SERVICE INFO – INA 0168

Jäähdytysnestepumpussa 538 0021 10

Modifioitu runko

Kuva 2: Uusi versio

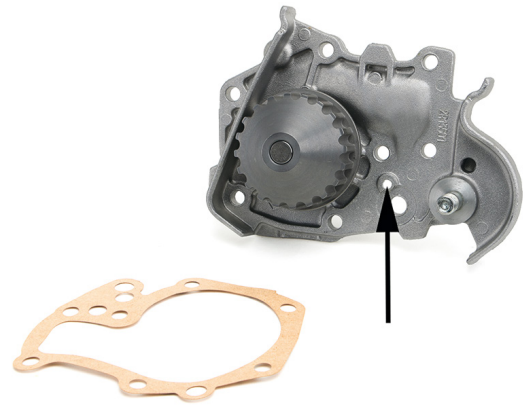
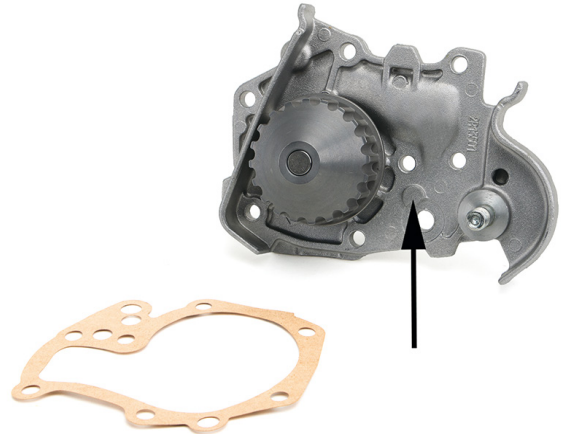
Jäähdytysnestepumppu 538 0021 10 on modifioitu.
Uuden mallin rungossa ei ole reikää (kuva 2).

Molemmat mallit täyttävät tekniset vaatimukset ja niitä voidaan käyttää rajoituksetta.
